Product Change Notice (PCN)

件名: 汎用リニア IC 製品 (MSOP パッケージ製品) の後工程拠点移管

発行日: 1/19/2024

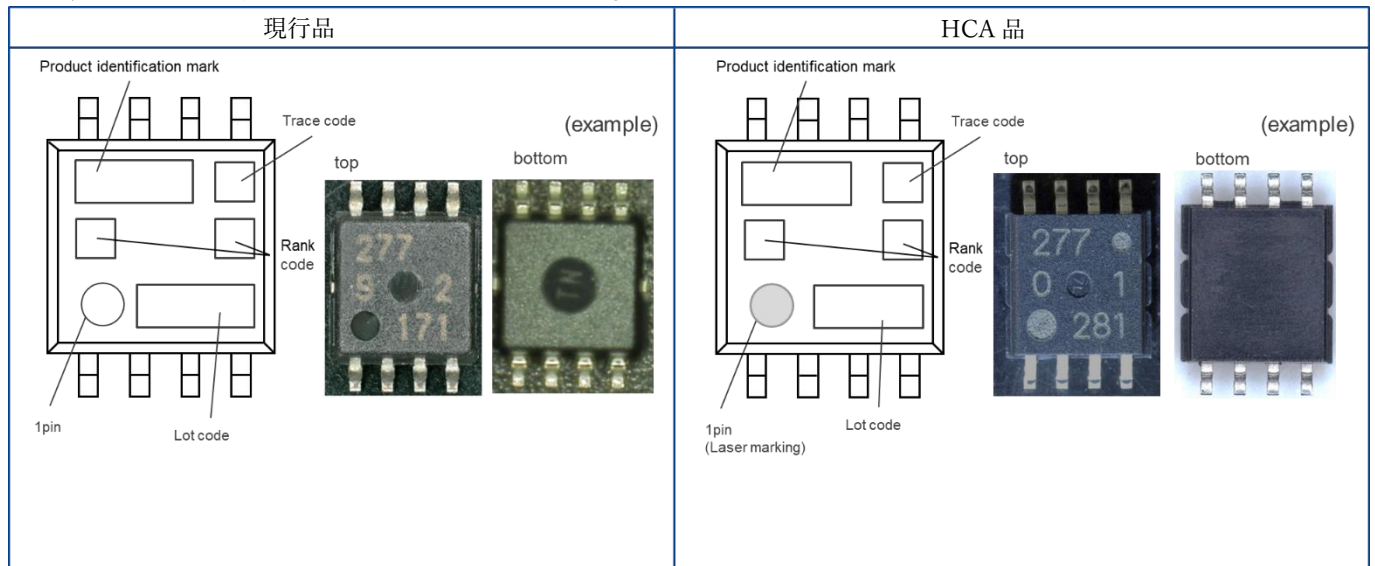
テープ品梱包箱のサイズは寸法が下記の通り異なります。

現行品 (L×W×H)	HCA 品 (L×W×H)
368×347×54 (mm)	361×341×58 (mm)

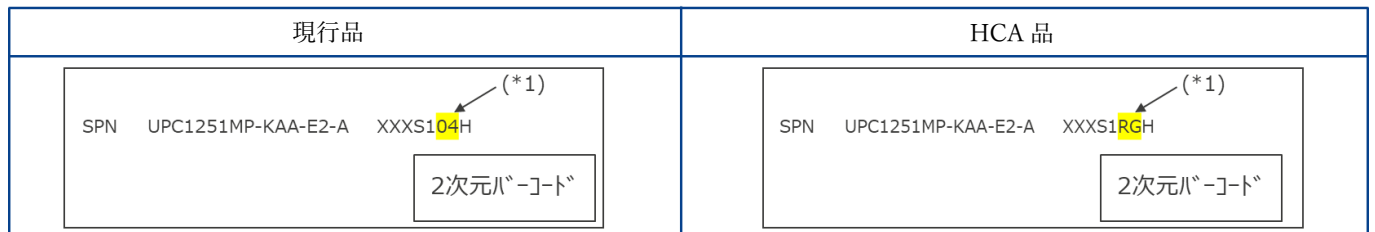
生産拠点はラベル(リール、内装箱)で識別可能です。

UPCで始まる製品の例 (*1)の文字: 04 → RG

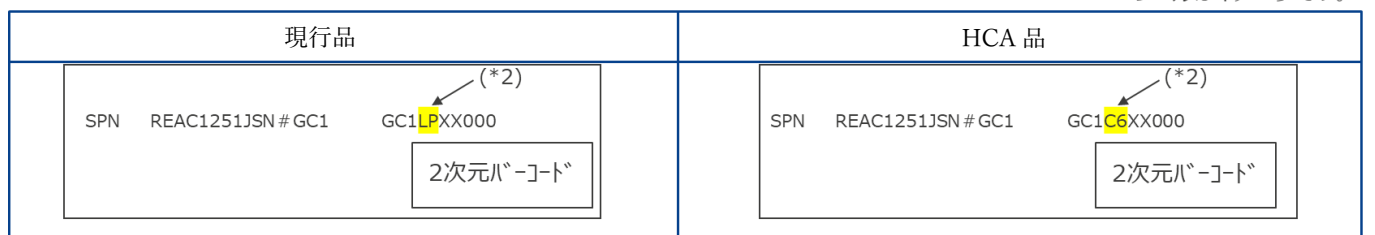
REAxで始まる製品の例 (*2)の文字: LP → C6
